COMMISSION ROYALE DES MONUMENTS ET DES SITES
KONINKLIJKE COMMISSIE VOOR MONUMENTEN EN LANDSCHAPPEN

BRUXELLES. Rue du Pavillon, 2-4 / rue des Palais 256 / rue Stephenson, 4a-10 et 12-40
(= façades et toitures des bâtiments du site Aubert-Blaton inscrites sur la liste de sauvegarde comme monument)

DEMANDE DE PERMIS UNIQUE : Construire un viaduc ferroviaire en partie en dehors du domaine ferroviaire, une passerelle de service et un pont de chemin de fer, construire un tunnel de chemin de fer, poser les voies sur les nouveaux ouvrages, construire un mur de soutènement, démolir la façade ouest et la partie ouest des façades nord et sud du petit bâtiment de la conciergerie Aubert-Blaton, y compris le réaménagement de la cour intérieure, reconstruire une nouvelle façade ouest décalée vers l'est, remettre en état des passages sous les voies de chemin fer rue des Palais et rue du Pavillon, remettre en état la rue du Pavillon et adapter le mur de soutènement, démolir / reconstruite le magasin à pneus (parcelle 52/02A) - NOUVEAUX PLANS

Avis conforme de la CRMS

Vue aérienne du site et transformation de la conciergerie, projet initial et amendé, joints aux demandes respectives

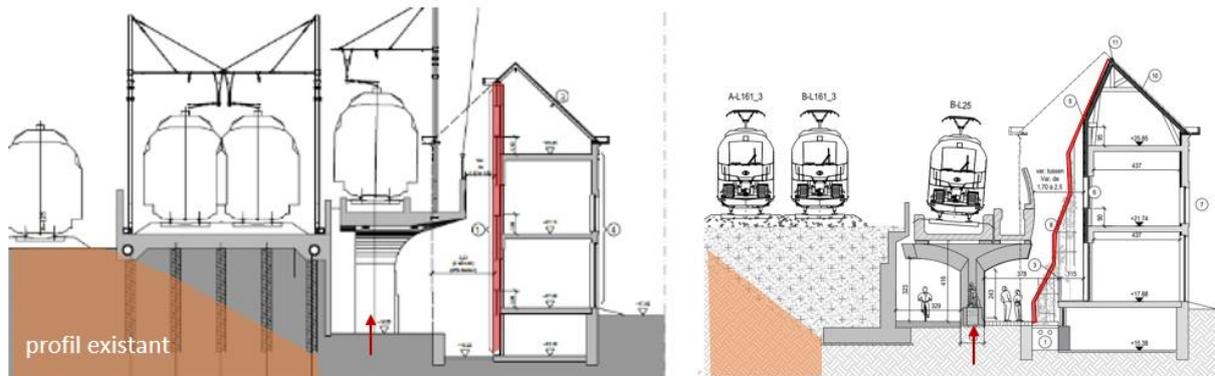
Comme mentionné dans ses avis antérieurs, la CRMS ne s'oppose pas au parti d'amputer une partie de l'ancienne conciergerie du côté des voies, puisque cette intervention semble indispensable à la réalisation du projet qui constitue un enjeu de mobilité important pour la Région.

Dans son avis conforme du 16/03/2022, la Commission demandait cependant « (...) *de marquer plus franchement la fracture qui interviendra sur la partie ouest de la conciergerie. Cela permet de conserver le caractère d'ensemble du site Aubert-Blaton tout en montrant les conséquences de l'évolution de la ville et de la mobilité sur celui-ci* ».

Façade ouest projetée et plan du rez-de-chaussée de la conciergerie (documents joints à la demande)

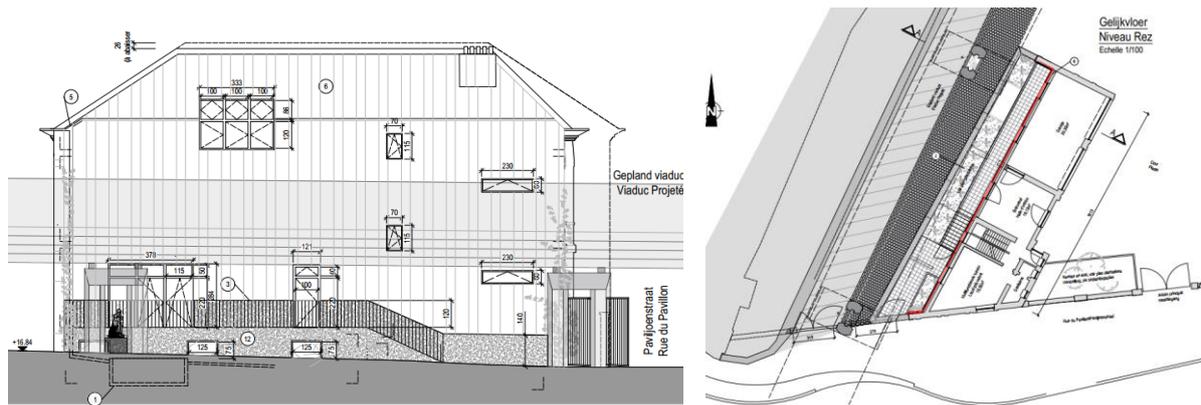
Le projet amendé confirme le parti d'intervention sur la conciergerie, tout en proposant un nouveau traitement pour la nouvelle façade ouest, côté voies, en réponse à l'avis précédent de la CRMS. La façade serait recouverte d'un parement en zinc gris-anthracite, posé sur isolant acoustique et thermique. Elle serait percée de fenêtres, disposées de manière aléatoire, et d'un accès depuis la rampe cyclo-piétonne qui longe à présent le bâtiment. La même matérialité est proposée pour la tranche des murs de façades existants destinés à être coupés, laissés saillants et irréguliers. Le zinc recouvrirait également le pan ouest de la toiture, modifié et coupé.

La CRMS ne peut souscrire à cette nouvelle proposition, car celle-ci n'offre pas une réponse satisfaisante sur le plan patrimonial et architectural face à l'objectif de cette opération. Elle n'est donc pas à la hauteur de son enjeu. Telle que dessinée, la proposition banalise le bâti industriel en y adossant une façade peu qualitative et de composition incohérente. Il s'agirait d'un appauvrissement sur le plan patrimonial qui ne récompense pas adéquatement la perte (regrettable, mais inévitable) d'une partie de l'édifice et qui ne répond pas adéquatement à la demande de la CRMS, formulée dans son avis conforme précédent *d'assumer et marquer l'intervention de « fracture », notamment d'un point de vue pédagogique et de trace pour l'avenir, par un projet aux intentions fortes et de très grande qualité architecturale et patrimoniale.*

L'expression, la matérialité et la composition de la façade projetée sont en effet purement fonctionnelles et ne témoignent pas d'une recherche architecturale fine :

- le projet témoigne d'un manque de recherches au niveau de la composition globale ainsi qu'au niveau des détails en proposant, par exemple, des châssis de fenêtres standards généralisés sans distinguer les anciennes façades de la nouvelle ;
- au niveau de la toiture et du traitement de la charpente, le projet n'est pas abouti (stabilité de la charpente pas explorée, souche de cheminée recouverte de zinc sans relation avec les conduits anciens, etc. ;

- les aspects liés à la performance énergétique sont peu développés. L'on prévoit d'isoler par l'intérieur des façades conservées sans mesurer les conséquences d'une telle mesure sur le patrimoine protégé.
- le projet ne prend pas en compte la recommandation d'adopter une écriture renvoyant à la fonction originelle de cette façade comme mur intérieur (traces de portes qu'il est prévu de murer, marques de l'arrachage des murs de refend transversaux, ...).

Pour ces raisons, la CRMS ***rend un avis conforme défavorable sur ce volet de la demande qui concerne la transformation de la conciergerie et plus particulièrement le traitement architectural de la nouvelle façade.*** Elle souligne qu'à l'échelle de l'opération globale, le traitement du site Blaton constitue un enjeu essentiel pour la réussite du projet et est emblématique quant à l'évolution de la ville face aux grands travaux d'infrastructures. La reconstruction de la façade constitue de ce fait un défi patrimonial et urbanistique majeur qui doit faire l'objet d'une recherche architecturale particulièrement poussée.

La CRMS invite le maître de l'ouvrage à faire le nécessaire pour revoir la proposition et à investiguer les moyens nécessaires pour développer un projet cohérent et de qualité, qui constituera un plus pour l'édifice et le site, malgré sa démolition partielle.

Dans ce cadre, l'idée de la « fausse ruine » développée par le projet amendé reste intéressante, mais doit se traduire dans un projet à la fois qualitatif et pédagogique, et suffisamment ambitieux de manière à dépasser une réponse purement technique et fonctionnelle. Il s'agit en effet de réaliser à travers le projet, un nouvel équilibre témoignant de l'histoire du lieu (y compris de cette nouvelle étape de son histoire).

La CRMS insiste par ailleurs sur le fait que, contrairement au dossier de demande actuelle, tout projet devra être assorti de plans détaillés, de détails et d'une description précise des travaux et être fondé par une note de stabilité, comme requis pour toute construction protégée.

« L'allée des statues » © Urban.brussels et vue sur la cour intérieure jointe à la demande

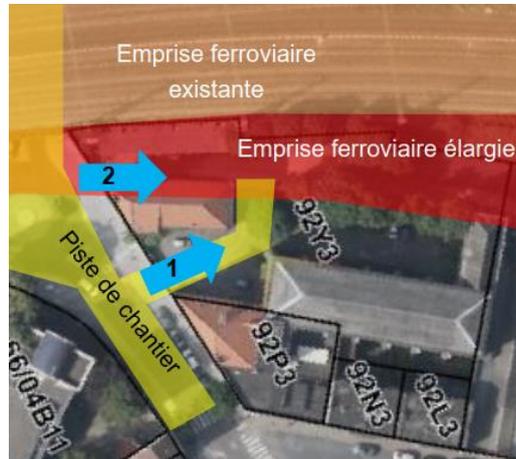
Au sujet de la cour intérieure et des espaces verts formant les abords des bâtiments, le dossier renseigne uniquement le déboisement partiel, l'enlèvement des pavages ainsi que la remise en état de la cour après travaux, sans détailler les travaux.

La CRMS réitère sa demande déjà formulée en 2022, d'approfondir le projet de requalification de la cour et des espaces verts, dont elle souligne l'intérêt historique et le rôle structurant dans la lisibilité et la cohérence spatiale du site.

Concrètement, tous les éléments témoignant de l'occupation Blaton encore présents sur place devront être récupérés et soigneusement entreposés dans l'attente d'un projet de réaménagement du site exploitant et mettant en scène ces témoins de son activité industrielle. La cour devra faire l'objet d'une étude spécifique pour inventorier et localiser les éléments anciens encore présents. Ce projet pourrait être mené en collaboration avec les futurs occupants du site.

Situation existante et projetée de l'accès côté voies (documents joints au dossier)

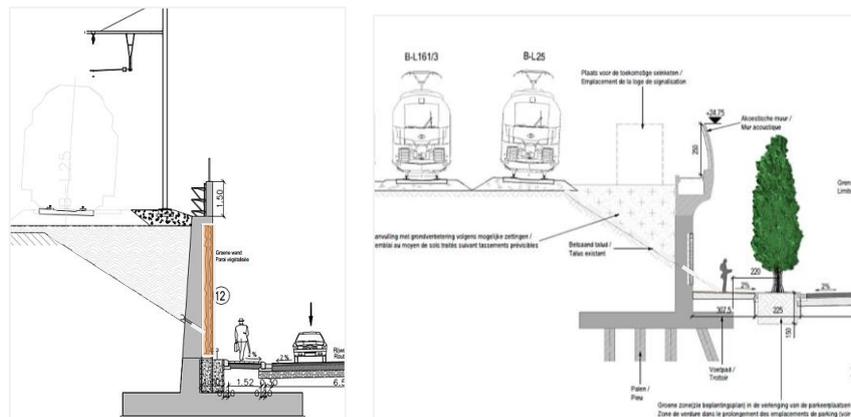
Dans cette même zone, la création d'une liaison cyclo-piétonne entre la rue du Pavillon et le parc Stephenson implique la suppression du portail d'entrée et du mur de clôture originels côté voies. Ils seraient remplacés par deux nouveaux doubles portails sous forme de grilles métalliques.

La CRMS peut admettre cette intervention, mais en attendant le projet définitif pour la conciergerie, il semble toutefois prématuré de définir le vocabulaire des nouvelles grilles de fermeture dont l'expression devra être cohérente par rapport au site protégé, à la nouvelle façade et au nouvel équilibre du projet.
